## Dodatek č. 2

Smluvní strany tímto prohlašují, že dne 9.4.2020 uzavřely smlouvu o dílo, jejímž předmětem je provedení stavebních prací na veřejné zakázce s názvem: „**111/12519 Kácov, most ev.č. 12519-1**“ (dál jen „**Smlouva o dílo**“). Na základě dohody smluvních stran a ve vazbě na čl. 15. odst. 14. Smlouvy o dílo, uzavírají smluvní strany tento dodatek č. 2 ke Smlouvě o dílo (dále jen „**Dodatek č. 2**“).

Název a evidenční číslo Stavby: <b>III/12519 Kácov, most ev. č. 12519-1; vz-677/19</b> Název stavebního objektu/provozního souboru (SO/PS): <b>Zabezpečení příjezdu do staveniště</b>	Číslo SO/PS / / číslo Změny SO/PS: <div style="text-align: center;"><b>902 / 1</b></div>	Číslo ZBV: <div style="text-align: center;"><b>2.3</b></div>
--	--	---

**Vyjádření autorského dozoru č. 2 - nově zjištěná inženýrská síť u SO 902**

SO 902

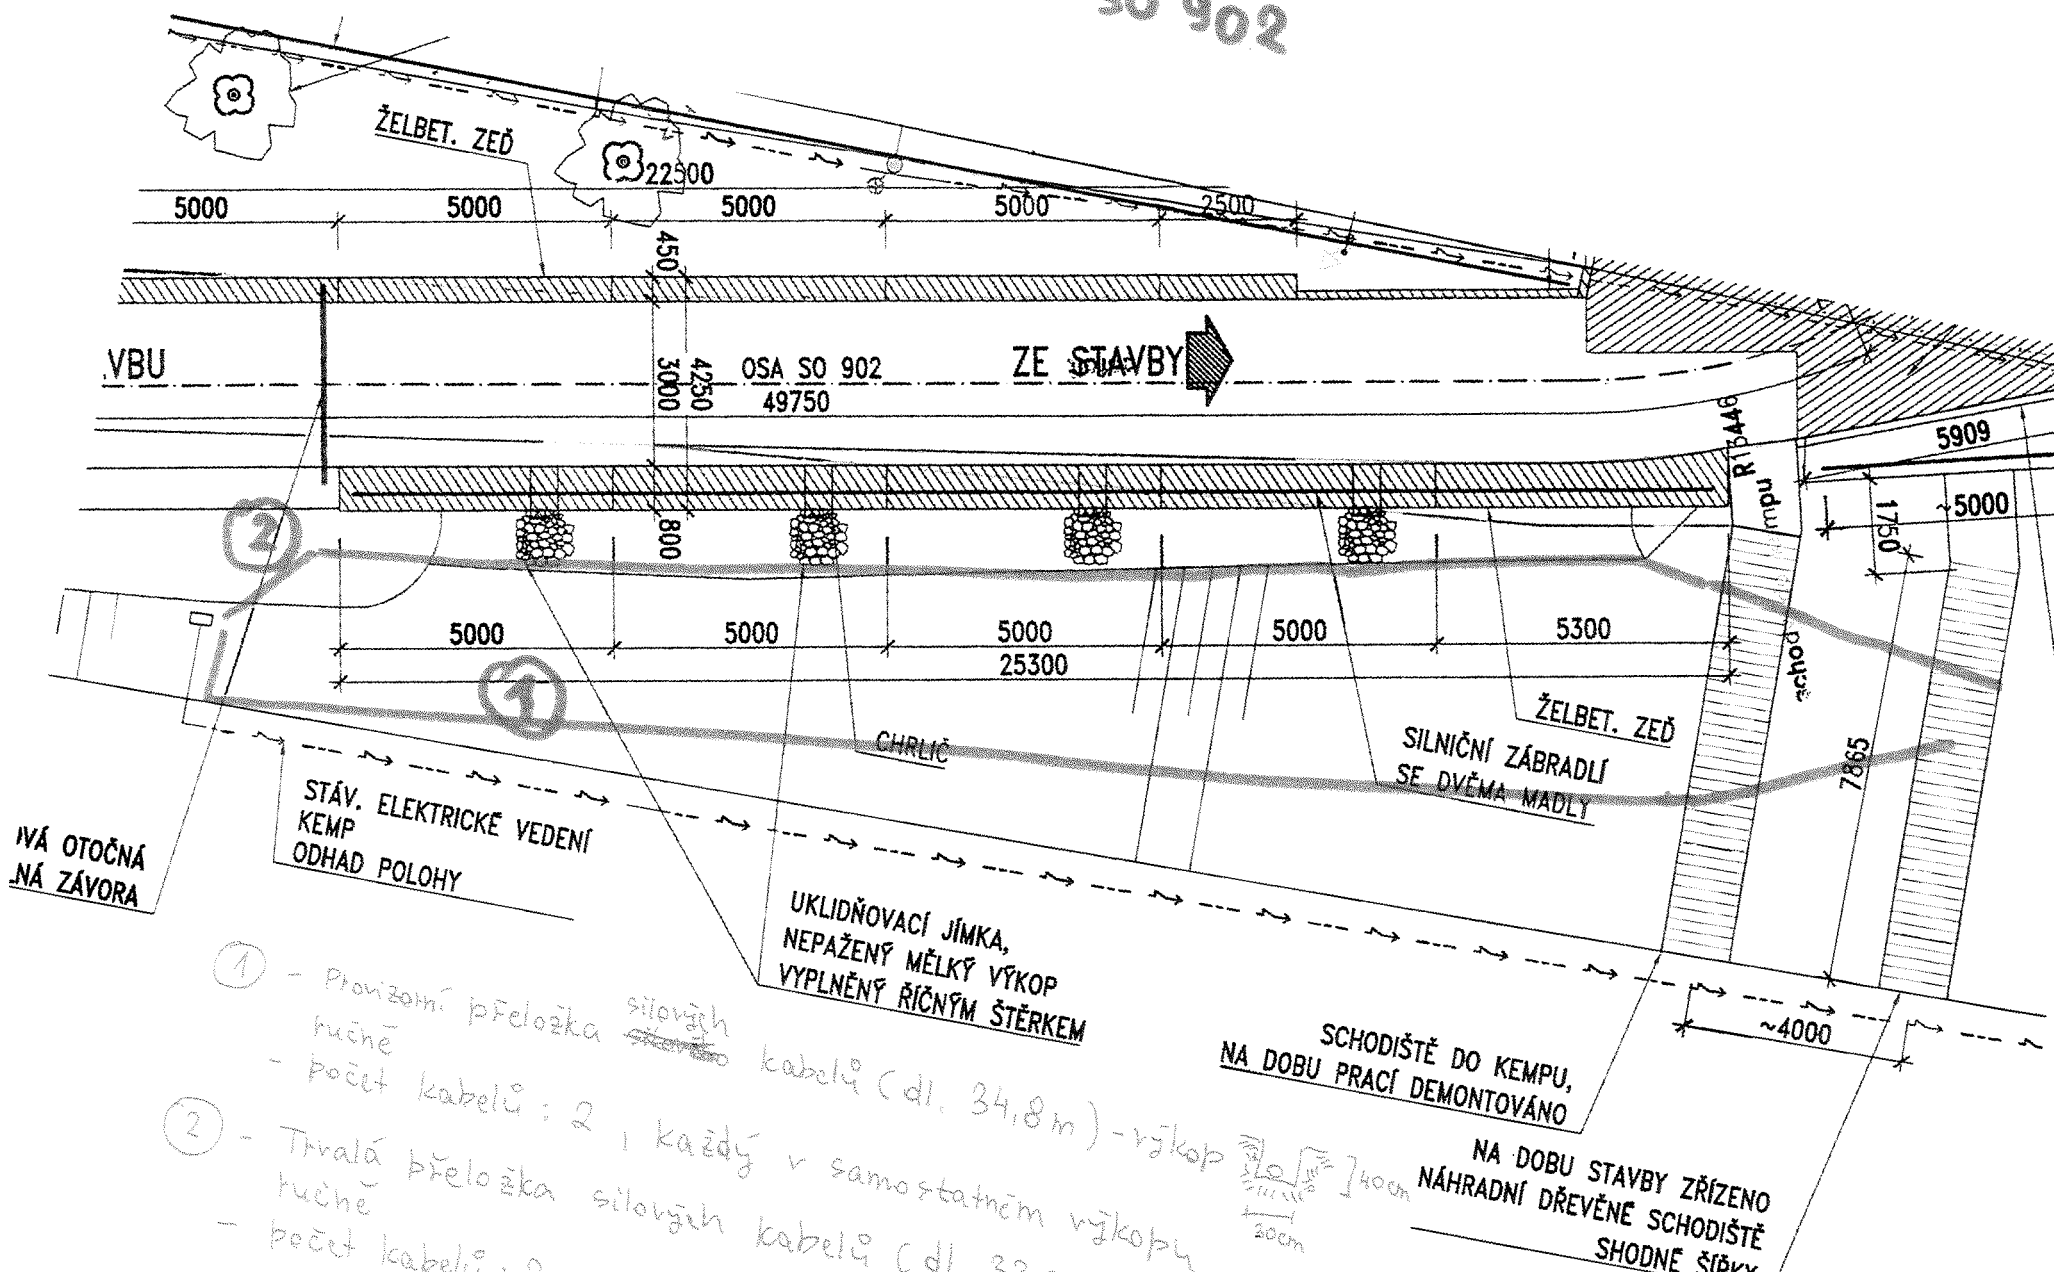
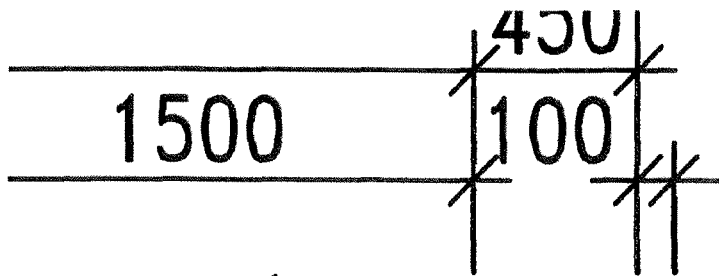
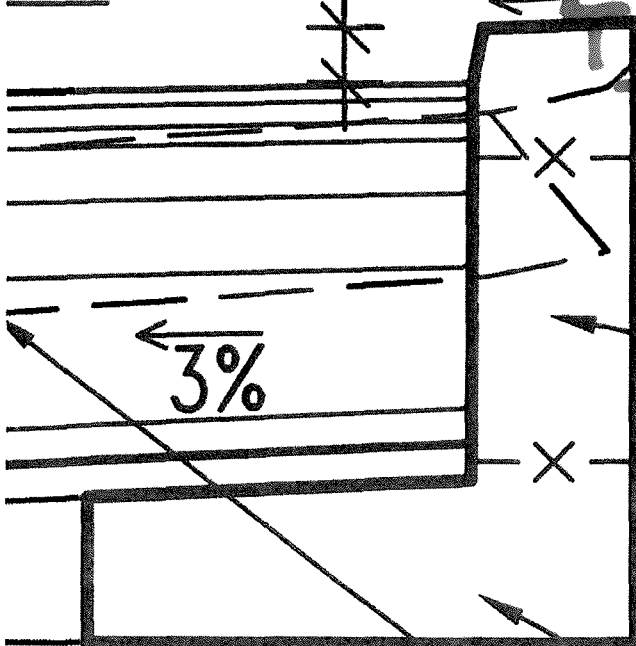
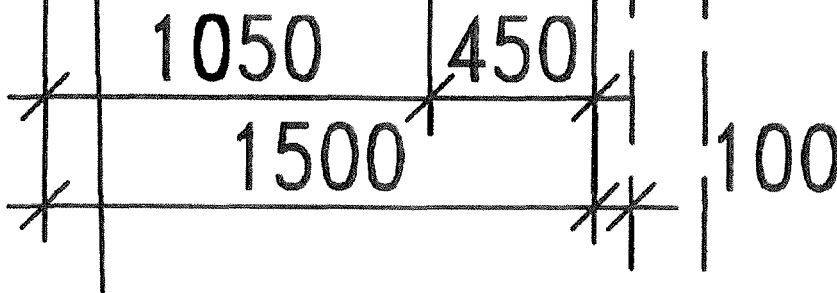
Před zahájením prací na SO 901 bylo zjištěno, že souběžně se stávajícím rušeným sjezdem se na bermě nachází podzemní silové vedení (2x kabel). Toto vedení nebylo uvedeno v žádném z vyjádření správců sítí. Zhotovitel provedl provizorní vymístění tohoto vedení po dobu realizace nového sjezdu podle příloženého schématu. Vedení bylo uloženo do dvou výkopů hloubky 40 cm a šířky 30 cm. Po dokončení prací bude vedení umístěno podél levé opěrné zdi SO 902 do společného výkopu hloubky 50 cm a šířky 30 cm. Součástí prací na vymístění kabelů bylo zajištění revizí a odborného dohledu. Tato změna se týká položek č. 13273.N, 17411.N, 29522.N a 742Z24R.N.

Zároveň byl technickým dozorem vznesen požadavek na dořešení detailu zabraňujícímu hromadění nečistot z přilehlého svahu na přístupové komunikaci. Zhotovitel navrhl osazení úhelníku z nerezového plechu o rozměrem 120 mm a 50 mm, kotveného chemickou kotvou do římsy opěrné stěny. Změna spočívající v doplnění zámečnických prvků se týká položek č. 261913.N, 285392.N a 936501.

- ① - Provizorní přeložka silových kabeľ (dl. 34,8 m) - výkop 40cm  
 - počet kabeľ: 2, každý v samostatném výkopu
- ② - Trvalá přeložka silových kabeľ (dl. 32 m)  
 - počet kabeľ: 2

Plech A4 nerez  $\begin{matrix} \swarrow 120\text{mm} \\ \searrow 50\text{mm} \end{matrix}$

Kotvený do římsy  
a 500mm chemickými  
kotrami

tl. plechu: 2mm  
celková délka: 22,90m

Plech A4 nerez  $\begin{matrix} \swarrow 100 \\ \searrow 500\text{mm} \end{matrix}$  tl. 2mm  
Kotvený do dřívku a 500mm  
chemickými kotrami  
Celková délka: 22,90m

V případě kolize sítě s nově navrženými konstrukcemi požadujeme provést vymístění, resp. přeložku zmíněného kabelu. Nová poloha kabelu bude dohodnuta s jeho správcem. Doporučujeme umístit kabel podél opěrné zdi SO 902 avšak mimo půdorysnou polohu vývaříšť pod chrličí.
